ACLARACIÓN No. 2

LPN No. 05-2025-SEAPI-UNAH

“READECUACIÓN Y MEJORAMIENTO DE LA NECROTECA, FACULTAD DE CIENCIAS MÉDICAS.”

Imagen 1: PLANO IM-03 Ruta de instalación de tubería de canalización y cableado detector de gas formaldehído Losa Sobre Oficina.

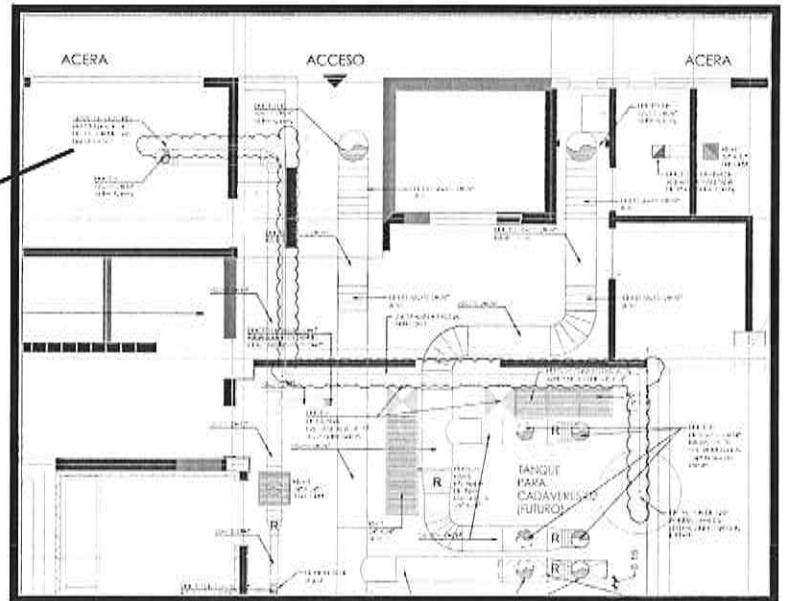
b. ¿Cuál es la ruta de instalación de la tubería desde el nivel 1 hasta la azotea?

R. La ruta de instalación de la tubería de canalización y cableado de control es desde el detector de gas hasta ubicado en el NPT. \pm 0.00m. hasta el EXT-01 ubicado en el nivel NPT. +4.00m. como se muestra en las imágenes adjuntas y en los planos IM-01M y IM-03

Imagen 2: PLANO IM-01M Ruta de instalación de tubería de canalización y cableado detector de gas formaldehído.

Imagen 03: Diagrama de conexión entre detector de gas y EXT-01

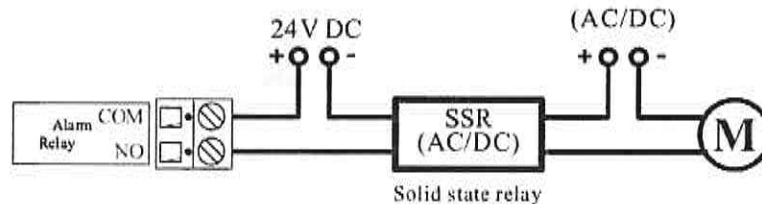
d. ¿Qué dispositivo se debe agregar al extractor para que reconozca el sensor?

R. Se debe agregar un relé de estado sólido trifásico de acuerdo al voltaje del extractor EXT-01 con terminales de control 24 VDC, como se ilustra a continuación:

Se **modifica la actividad** del ítem L 1.1 que corresponde a la conexión entre el detector de gas y el EXT-01.

Imagen 05: Esquema de la ruta de ventilación mecánica. Plano A-11

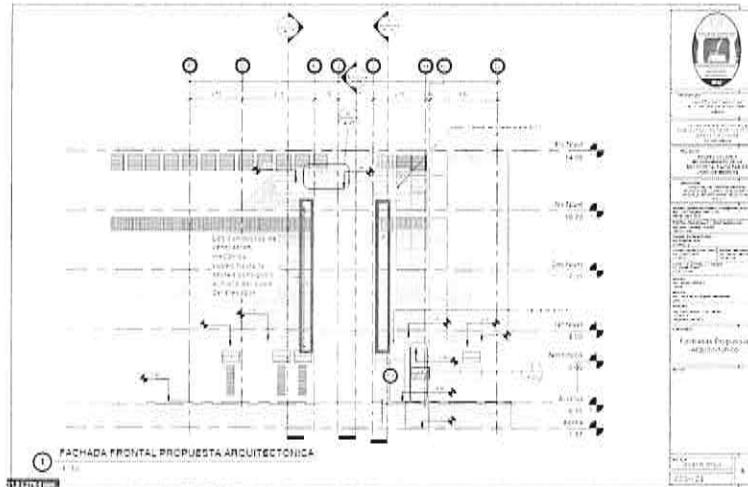
- e. Favor compartir un corte donde se aprecia la ruta de instalación de los ductos verticales que van hacia la azotea de los equipos extractores.
R.

Imagen 06: Soportes y anclajes de conductos rectangulares rígidos verticales. Plano IM-07M

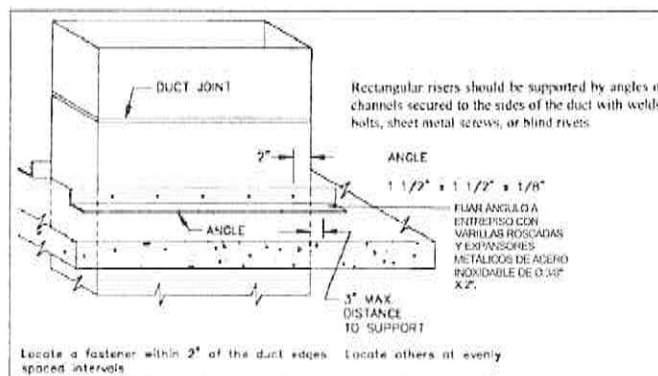
- a. Se observan dos ductos de 22 plg x 22 plg fabricados con lámina galvanizada, ¿pueden especificar si esos ductos llevan conexión a extractores, a que altura deben quedar los ductos, cual es el método de soportería de los ductos de lámina galvanizada?

R. Los ductos mostrados en el plano IM-02 no están conectados a ningún extractor de aire, sino que son codos a 90° para tomas de aire fresco que se conectan por medio de ductos verticales de 22" x 22" a los plenums de aire fresco mostrados en el plano IM-01M. El detalle para la sujeción de los ductos verticales de 22"x22" es:

Imagen 1. Ubicación de gabinete de control en cuarto eléctrico, como parte del Plano E-11M

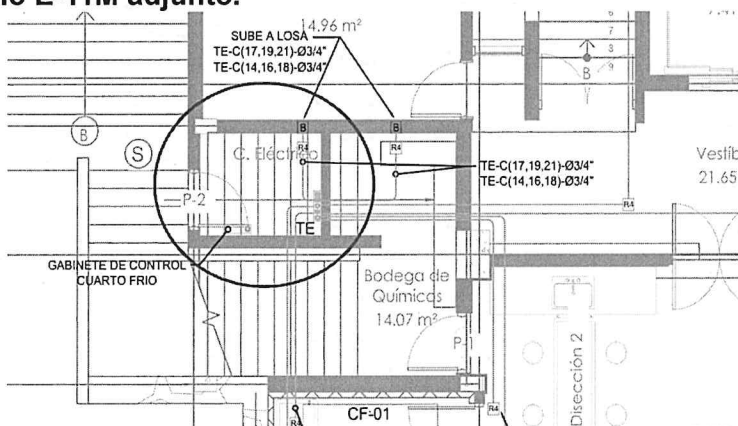
1. ¿Qué componentes debe llevar el sistema de control del cuarto frío, favor compartir la ubicación en plano y diagrama de conexión de los elementos del control?

R. Los componentes que deben de llevar el sistema de control para el manejo de las máquinas del Cuarto frío (CF-01 Y CF-01R) están descritos (e indican la ubicación del mismo en el nuevo cuarto eléctrico) en la sección “I INSTALACIONES ELÉCTRICAS”, “Actividad I.11.13”, la ubicación del gabinete de control será en nuevo cuarto eléctrico. Ver **Imagen 1 y Plano E-11M adjunto**.

La lógica de funcionamiento del control para las unidades de los cuartos fríos debe ser tal forma que cada equipo opere dos semanas de forma alterna y en caso de fallar el equipo activo, el equipo de respaldo debe de entrar en operación inmediatamente indicado en las luces piloto que existe una falla con esta lógica de operación. El diagrama de conexión podría variar dependiendo del proveedor del Gabinete de control por lo que la forma de conexión queda a consideración del contratista el cual será revisado una vez adjudicado el proyecto por la supervisión.
